江苏省建设工程消防设计审查验收 常见技术难点问题解答

江苏省住房和城乡建设厅
二〇二一年四月

为贯彻落实《建设工程消防设计审查验收管理暂行规定》（住房和城乡建设部令第 51 号），提高建设工程消防设计审查验收质量，江苏省住房和城乡建设厅向全省各级消防设计审查验收主管部门、施工图审查机构、工程参建各方等征集了建设工程消防设计审查验收中常见的技术难点问题，并组织专家进行研究解答，形成了《江苏省建设工程消防设计审查验收常见技术难点问题解答》。

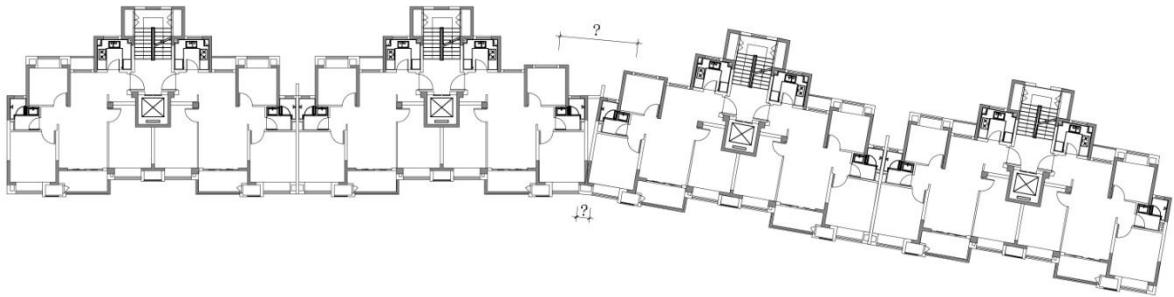
1、目前居住小区中经常会要求设置 $100\sim300\text{ m}^2$ 的老年人服务用房（公建配套用房），此种性质用房设置在住宅建筑下部是否可按商业服务网点考虑？如按住宅与其他建筑组合建造，设计消防水量的要求会有较大的提高。

答：位于住宅底层且建筑面积小于 300 m^2 的物业管理、社区办公、养老服务等小型营业性或服务用房，所在建筑可按底部设有商业服务网点的住宅定性，养老用房的安全疏散、防火分隔等其他设计均应满足老年人照料设施的相关要求。

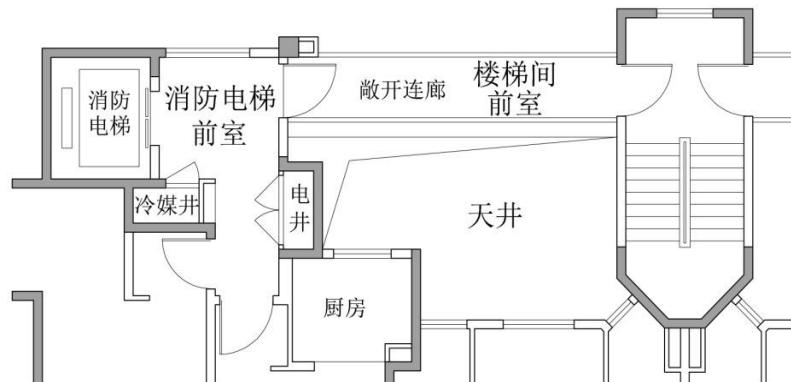
1) 据这条复函的意见，是不是指如果整层都作为避难区时，是不需要满足至少两个面靠外墙的要求的？

答：不需要整层都作为避难区，同时应按国家标准《管理组建规字（2018）6号文》的要求，满足至少两个面靠外墙的要求。

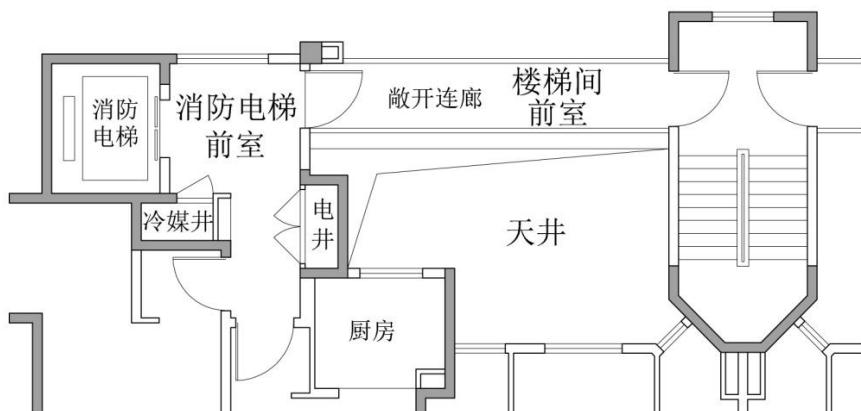
4、当一个建筑高度大于 27m，但不大于 54m 的住宅单元（只设置了 1 个安全出口）与一个高层（建筑高度不大于 27m）住宅单元组合建造时，需要各单元疏散楼梯通至屋面，且在多层住宅单元屋面设置连接较高单元疏散楼梯的疏散通道，或设置通向较高屋面的室外疏散楼梯吗？

答：规范中，多层住宅对楼梯出屋面无强制性要求；多层住宅与高层住宅单元组合建造时，不强制性要求多层住宅的楼梯出屋面，但组合建筑中高层住宅仅有一个单元时，高层住宅的屋顶应设置疏散场地，且满足《住宅设计标准》第 8.7.6 条文说明的疏散场地面积要求，户门采用乙级防火门。

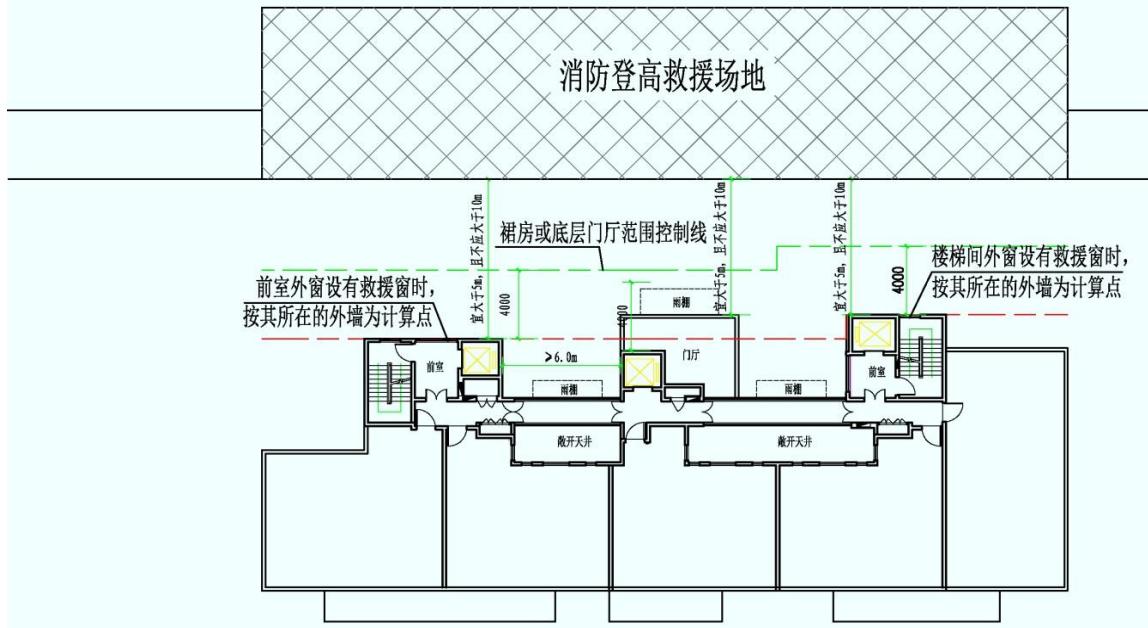
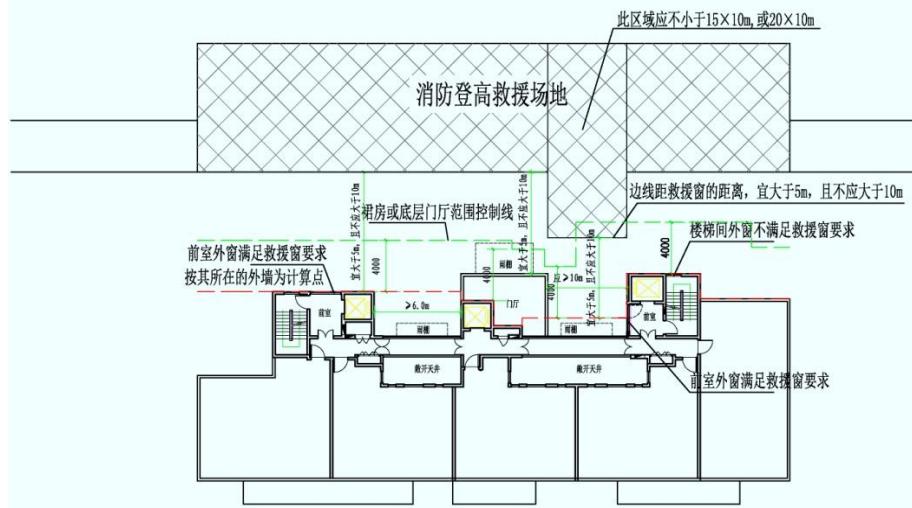
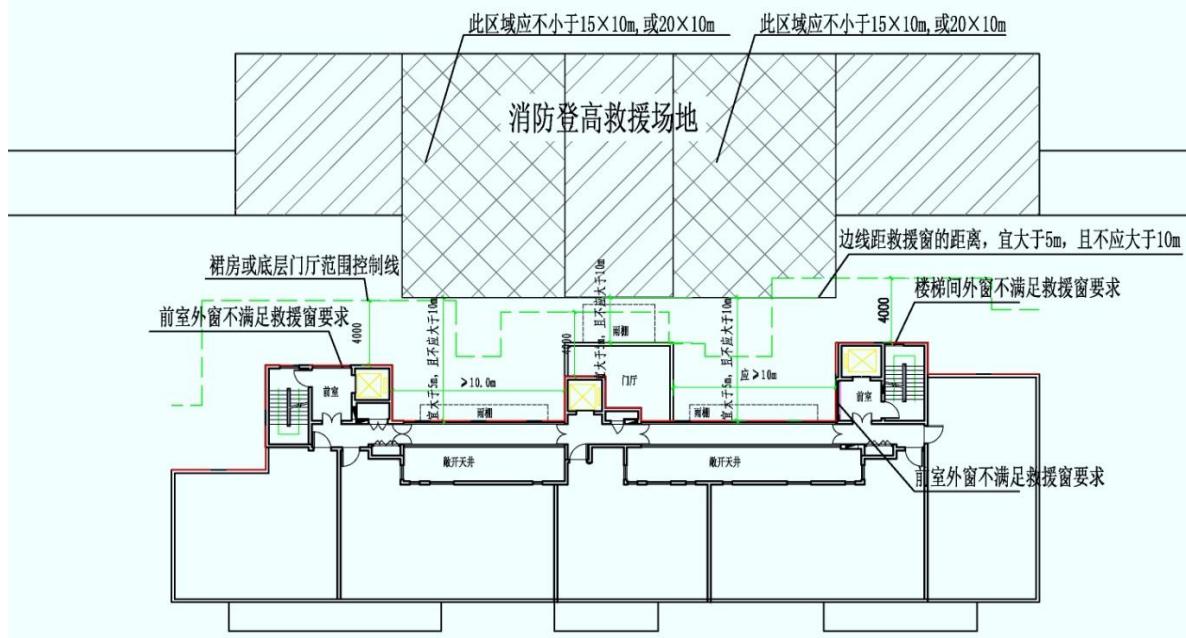
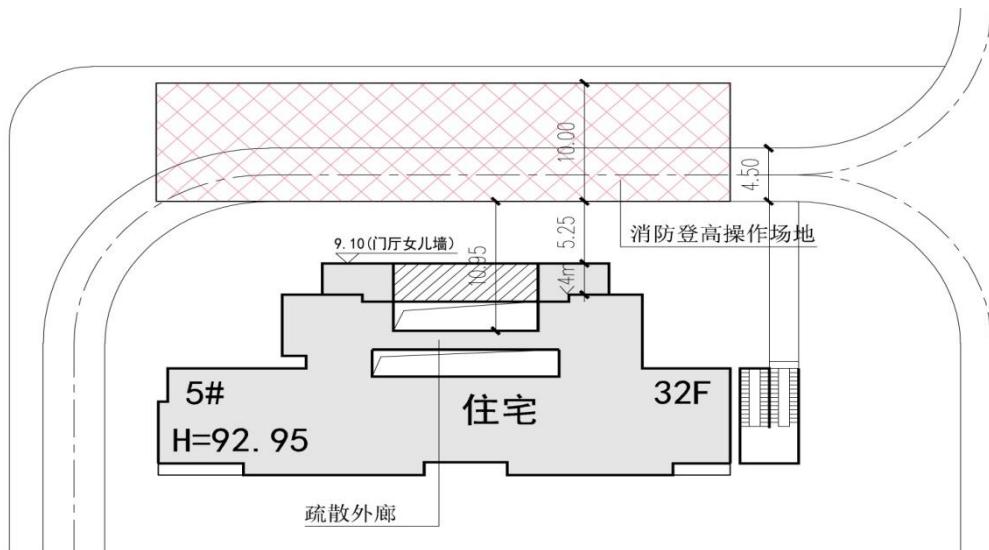
1、《住宅设计标准》DGJ32/J26-2017 第8.6.3条消防车登高场地范围内的裙房或底层门厅进深不应大于4m，若住宅外轮廓有凹槽，4m是从突出的楼梯间外墙计算还是从疏散连廊计算？凹槽中底层有突出高层的建筑是否影响消防扑救或救援？

答：裙房或底层门厅进深的起算边线应优先以设有消防救援窗能够满足消防救援的前室或楼梯间外墙为计算边线，消防救援窗应符合《建筑设计防火规范》的要求，该前室或楼梯间外窗应面向消防车登高操作场地。

当受条件限制，前室或楼梯间没有面向消防车登高操作场地的外窗，或该外窗不能满足消防救援窗的要求时，应以能够满足消防救援的外窗或外廊所在的外墙计算。当以外廊的外墙或敞开天井侧向前室窗外墙作为计算点时，凹进的敞开外廊宽度应不小于10m（参考救援场地短边10m的要求），便于消防车进入和救援。（三种情况见下图）

情况一：朝向消防登高救援场地的楼梯间或前室外窗满足救援窗要求

底层门厅及消防登高救援场地控制线按照楼梯间或前室外窗所在的外墙进行计算

情况二：朝向消防登高救援场地的楼梯间外窗不满足救援窗要求，但侧向前室窗满足救援窗要求

底层门厅及消防登高救援场地控制线按照侧向前室窗所在的外墙进行计算

情况三：朝向消防登高救援场地的楼梯间、前室外窗均不满足救援窗要求

底层门厅及消防登高救援场地控制线敞开外廊所在的外墙进行计算

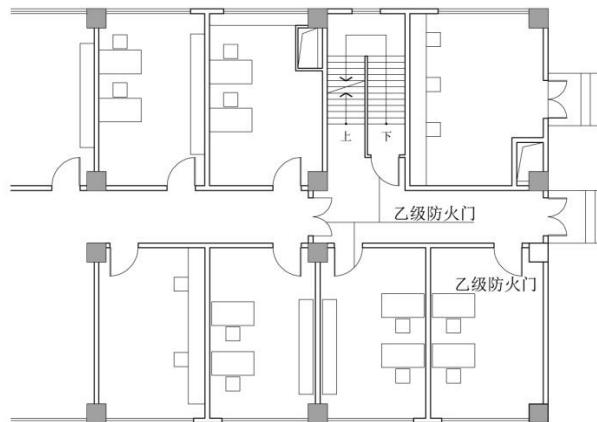
7、两栋楼各自疏散宽度都不足，中间用连廊相连（连廊无可燃物，也无疏散楼梯），通向连廊的门作为安全出口互相借用，符合要求吗？

答：不符合要求。

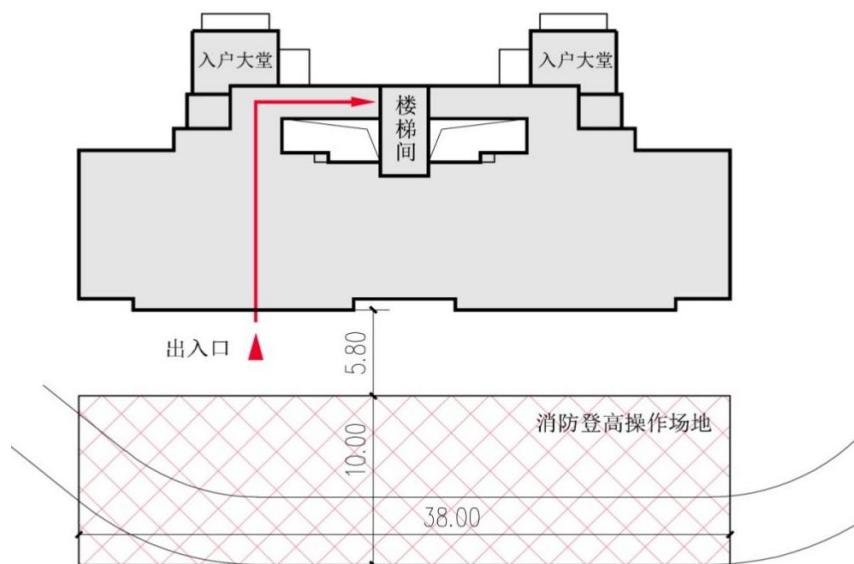
24、用于分隔地下总建筑面积大于 20000 m^2 商业的下沉式广场，当采用耐火完整性不小于 1h 的防火玻璃窗或防火卷帘等防止火灾水平蔓延的措施时，分隔后不同区域通向下沉式广场的开口最近边缘之间的水平距离是否不限？

答：为有效阻止火灾蔓延，分隔后不大于 20000 m^2 的不同区域通向下沉式广场的开口最近边缘的水平间距不应小于 13m ，该 13m 必须采用满足耐火极限大于 1h 的实体外墙进行分隔；不大于 20000 m^2 的同一区域中不同防火分区外墙上开口之间的最小水平间距，可以按照 GB50016-2014（2018 年版）第 6.1.3、6.1.4 条的有关规定确定。

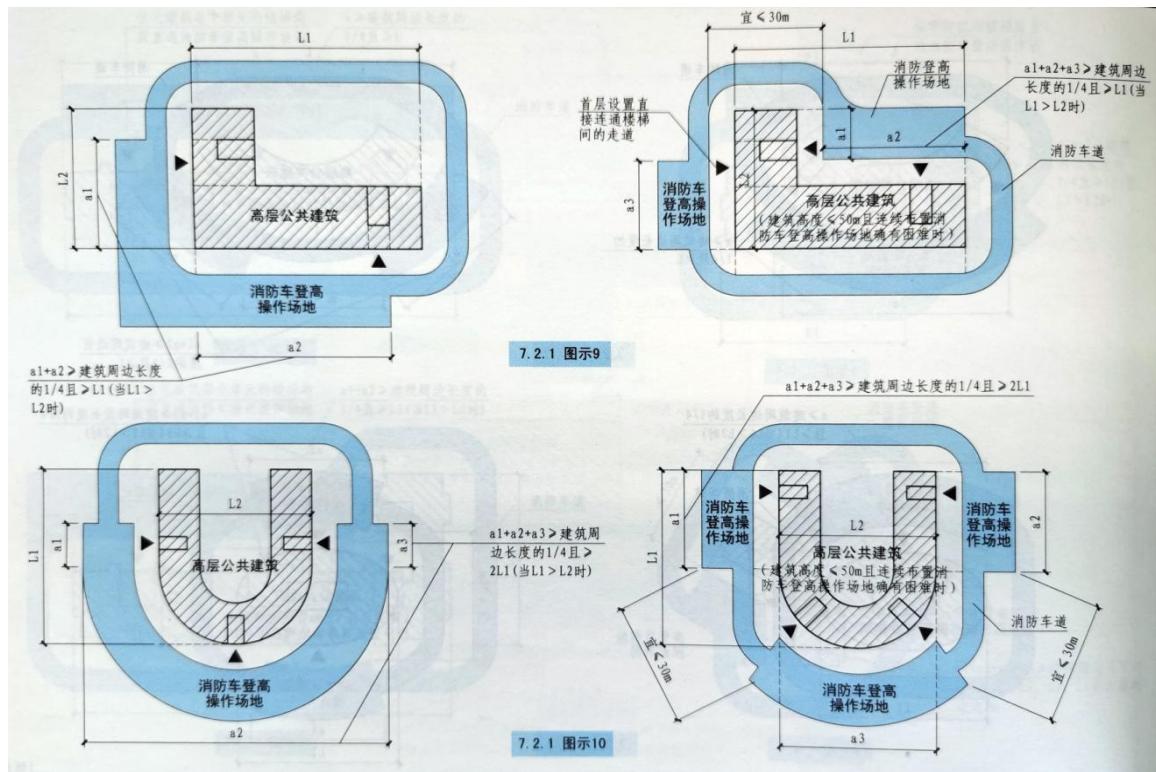
2、消防车登高操作场地是否必须设置在楼梯的立面侧？消防车登高操作场地在楼梯对立面，如下图所示在底层设置通道是否符合要求？

答：消防车登高操作场地未要求一定设置在靠近楼梯间一侧，但直通疏散楼梯的通道入口应该直观、明显；图示消防车登高操作场地设置方式可行。

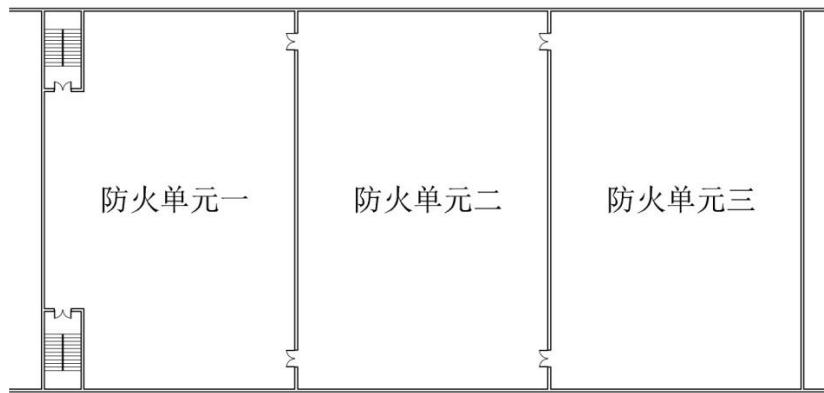
4、地下汽车库在防火分区内的防火单元划分时（电动汽车区域），各防火单元之间部分位置，以防火分隔水幕分隔。此时部分防火单元需经过此分隔通过其他防火单元（同一防火分区内）进行疏散。

(1) 此种防火分隔措施规范无明确依据限定其与防火墙的等效性，望明确。

答：当采用防火分隔水幕时，应符合现行国家标准《自动喷水灭火系统设计规范》GB 50084 的有关规定，防火分隔水幕的火灾延续时间不应小于所设部位的防火墙耐火极限；人员不应通过防火分隔水幕进行疏散，存在安全隐患。

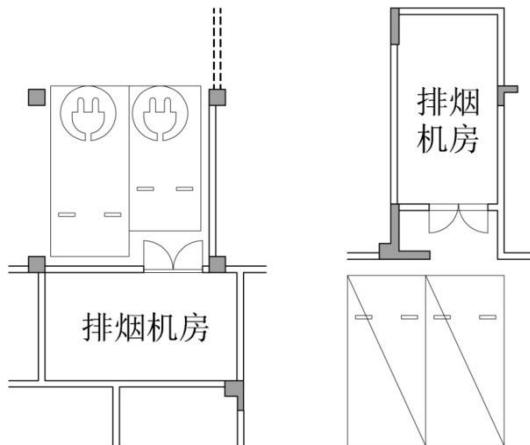
7、《汽车库、修车库、停车场设计防火规范》GB50067-2014 中第 6.0.6 条“汽车库室内任一点至最近人员安全出口的疏散距离不应大于 45m,当设置自动灭火系统时，其距离不应大于 60m”，当汽车库内有设备用房时或者其他功能房间时，是指功能房间门至最近安全出口疏散距离呢，还是指功能房间内的任一点也要满足上述疏散距离要求？

答：指功能房间内的任一点也要满足上述疏散距离要求。

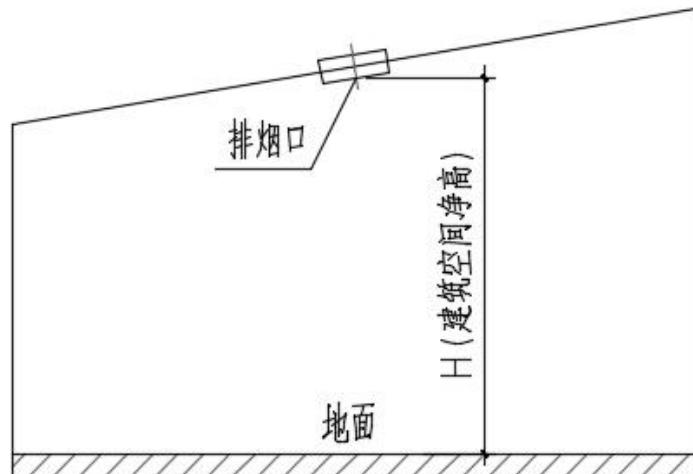
(1) 对于连通空间（开口）的最小投影面积大于 100 m^2 的中庭空间，其排烟量应按《建筑防烟排烟系统技术标准》GB51251-2017 第 4.6.5 条的规定计算确定。

(2) 对于连通空间（开口）最小投影面积小于等于 100 m^2 的中庭，当采用机械排烟时，其系统计算排烟量可按空间容积换气次数不小于 6 次/h 确定，且不应小于 $40000\text{m}^3/\text{h}$ ；当采用自然排烟时，其自然排烟窗（口）有效面积应不小于中庭地面面积的 5%。

答：可以。

图 1

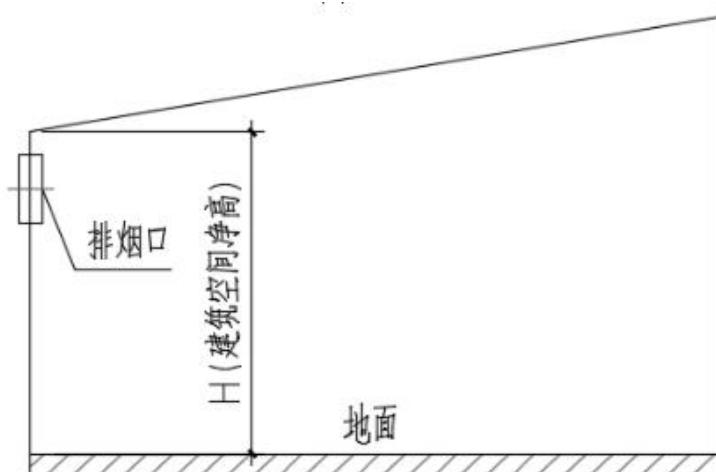
28、对于非平的吊顶（如坡顶，锯齿顶）或阶梯报告厅等场所的净高如何界定，是否可以给出图示？

答：(1) 对于斜坡屋面或顶棚（包含人字形屋顶），当排烟窗（口）设置于斜坡屋面或顶棚时，建筑空间净高为排烟窗（口）中心距地面的高度（如图 1 所示）；当排烟窗（口）设置于侧墙时，建筑空间净高为檐口（或顶棚）最低点距地面的高度（如图 2 所示）。(2)
